福島第一原子力発電所 特定原子力施設に係る実施計画変更比較表（第Ⅱ章 2.46 減容処理設備）

図-2 屋上階平面図 (G.L. +12.3) (単位 : m)

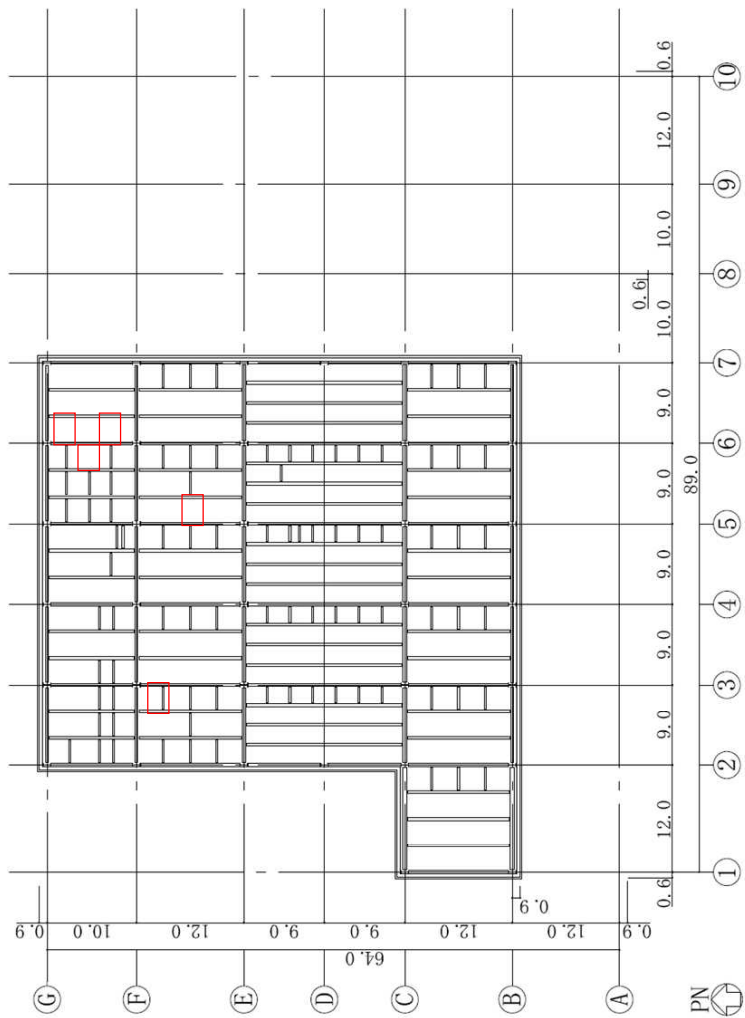
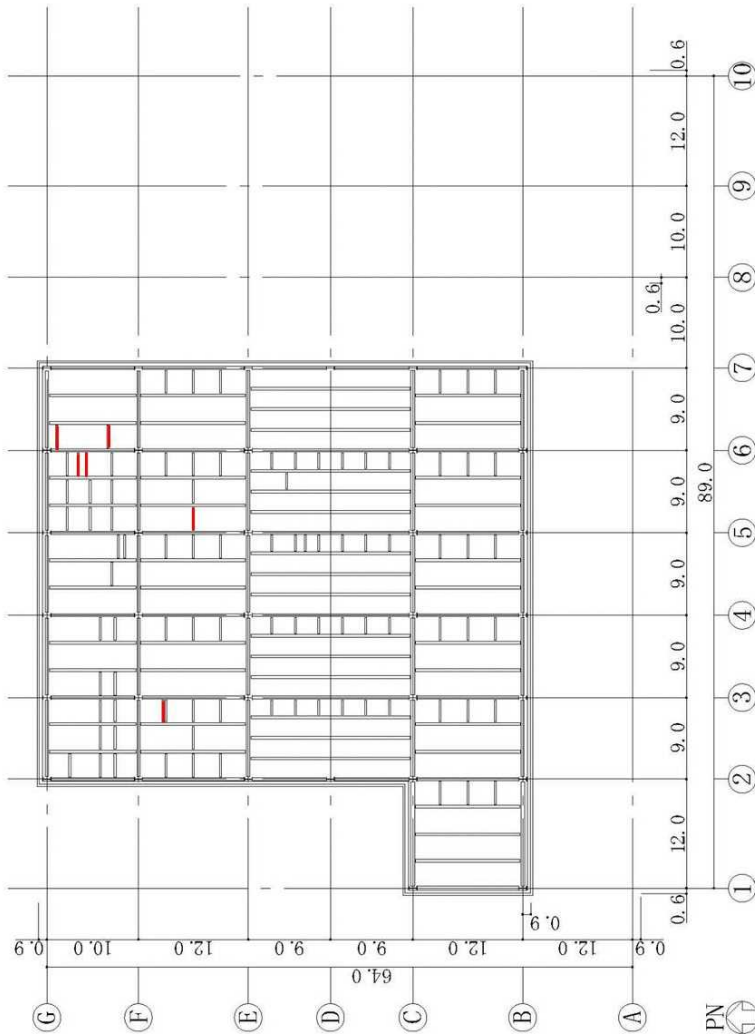
サポート用部材追加に伴う変更

図-3 屋上階平面図 (G.L.+10.3) (単位 : m)

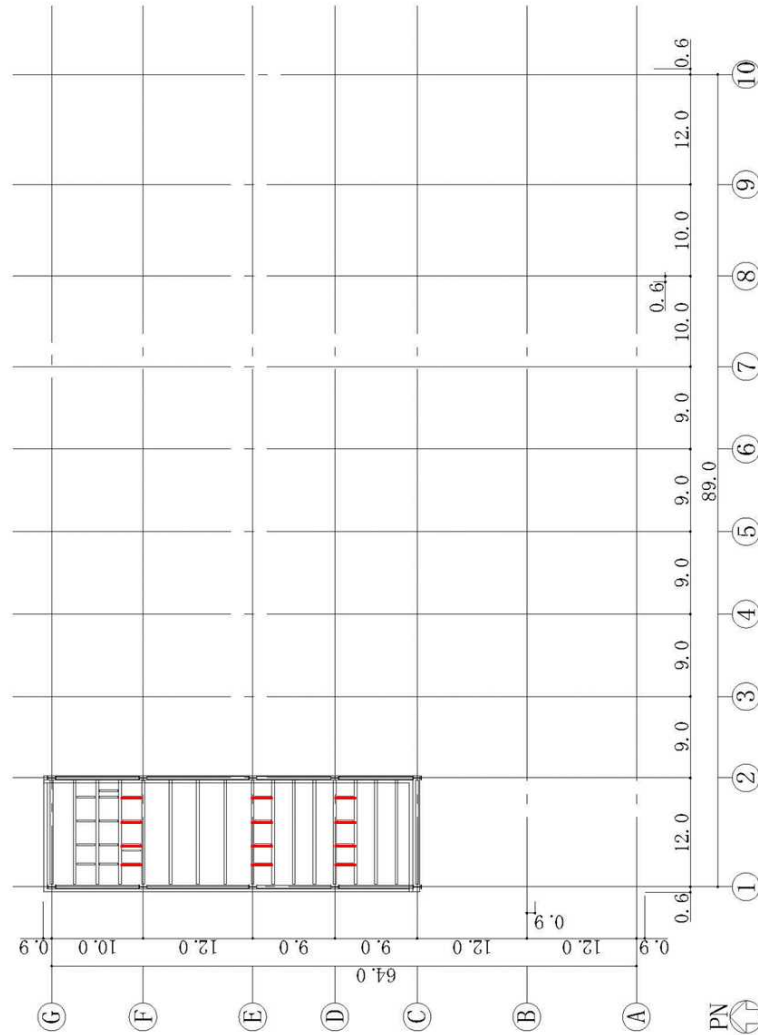
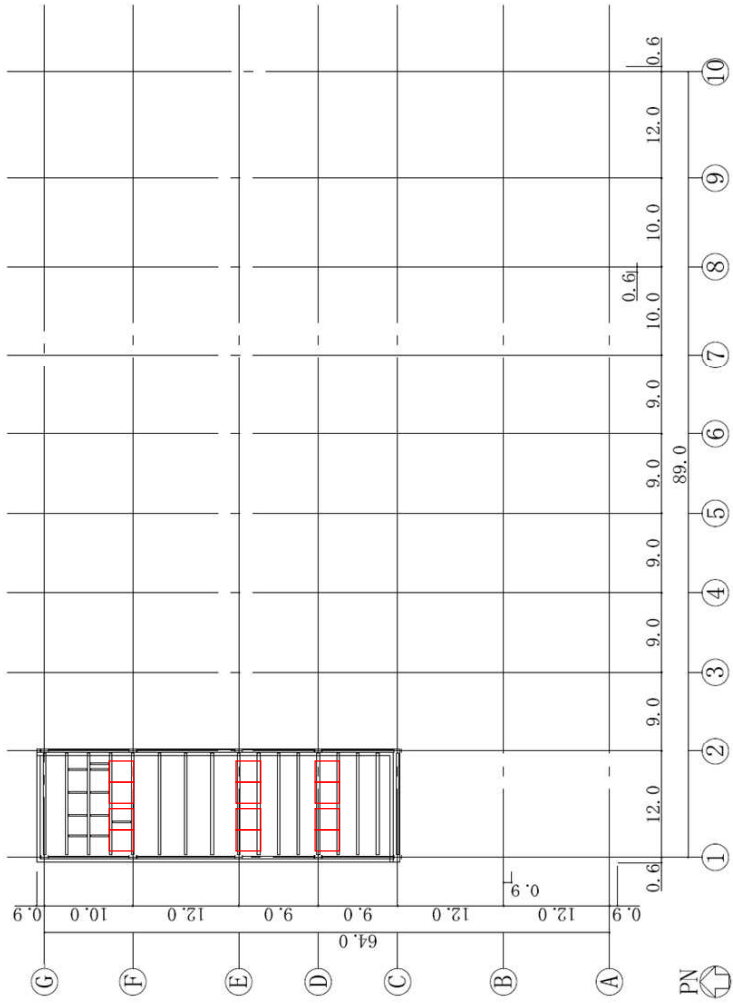
サポート用部材追加に伴う変更

図-4 屋上階平面図 (G.L.+8.3) (単位:m)

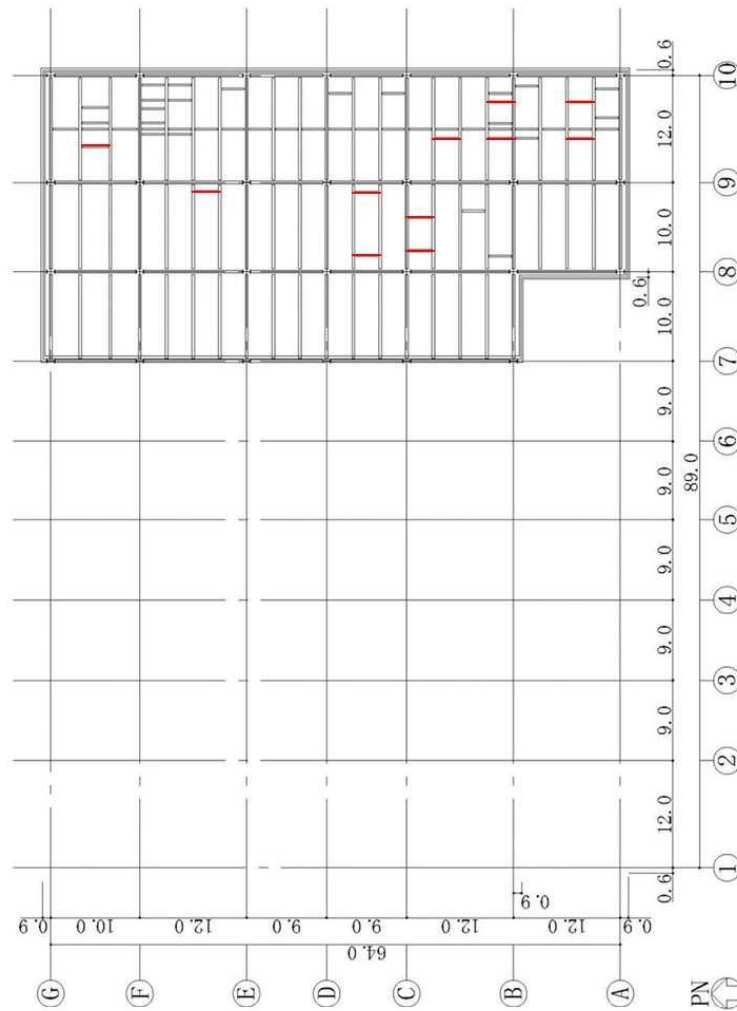
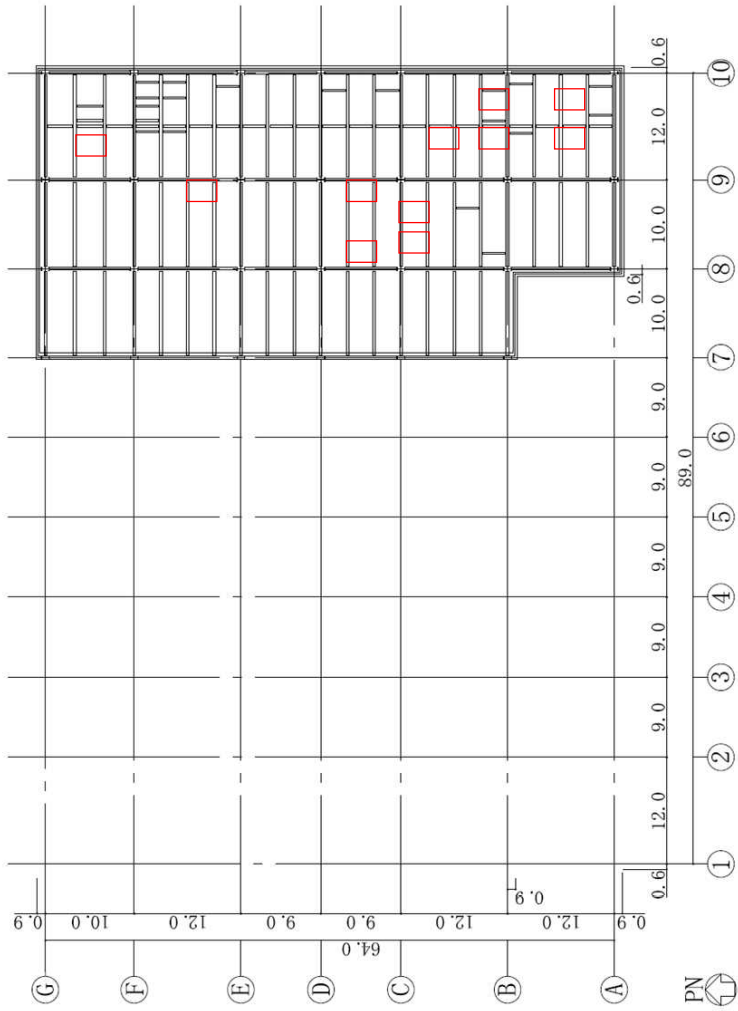
サポート用部材追加に伴う変更
